## OBRA 619

### AULARIO FACULTAD DE CIENCIAS NATURALES

#### CIRCULAR CON CONSULTA N°3

Detalle pozo de bombeo pluvial

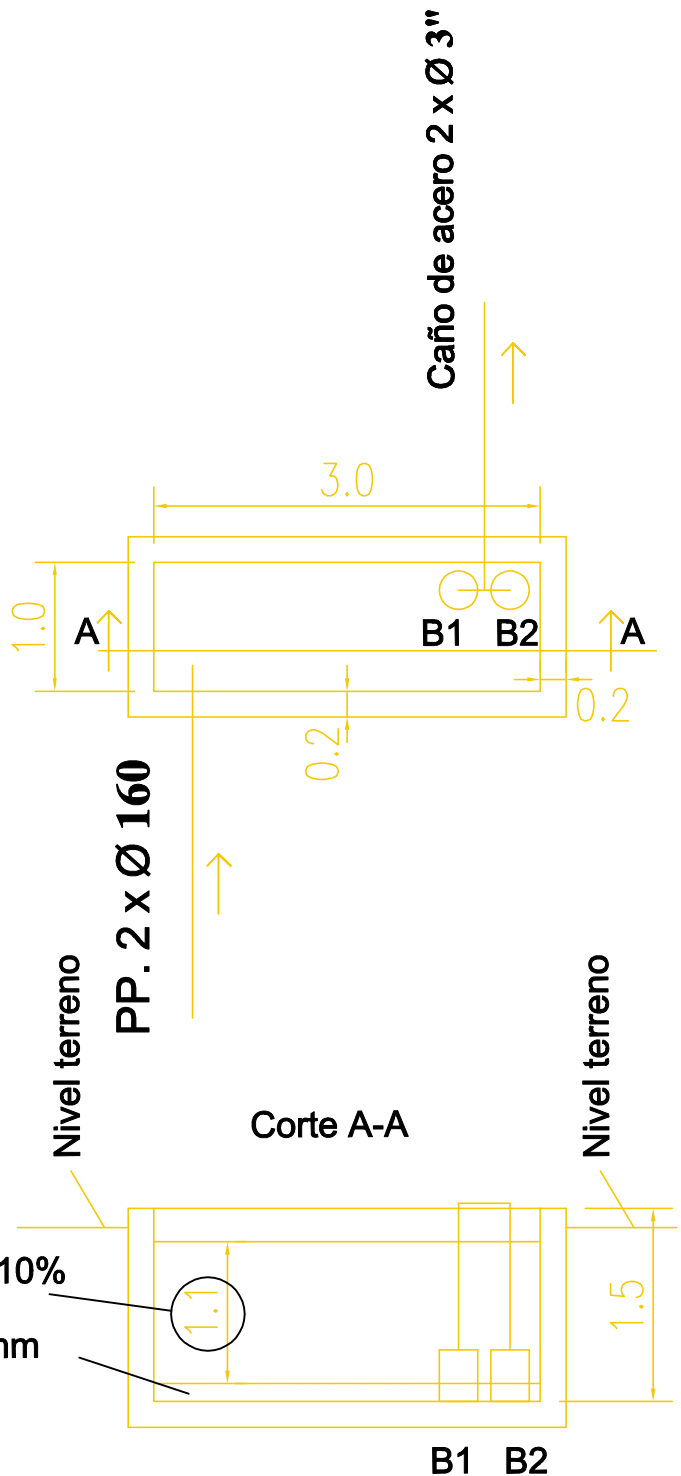
*¿Cómo es el Pozo de Bombeo que aparece esquemáticamente en el plano?  
¿Hay algún detalle?*

Se adjunta esquema de pozo de bombeo pluvial.

Pozo de bombeo: VOL. 3.000 L.  
 2 Electrobombas sumergibles  
 capacidad mínima: 50 m<sup>3</sup>/h  
 Tipo DCO 2200 T, 3 HP  
 Altura manométrica: 6m  
 (Trabajan simultáneamente)  
 Aspiración 3"  
 Impulsión 3 "

Pozo de H°, espesor 20 cm,  
 armadura Ø 10 cada 10 cm en  
 ambas caras, recubrimiento:  
 2.5cm

Altura necesaria más revancha 10%

Altura mínima de trabajo: 140 mm
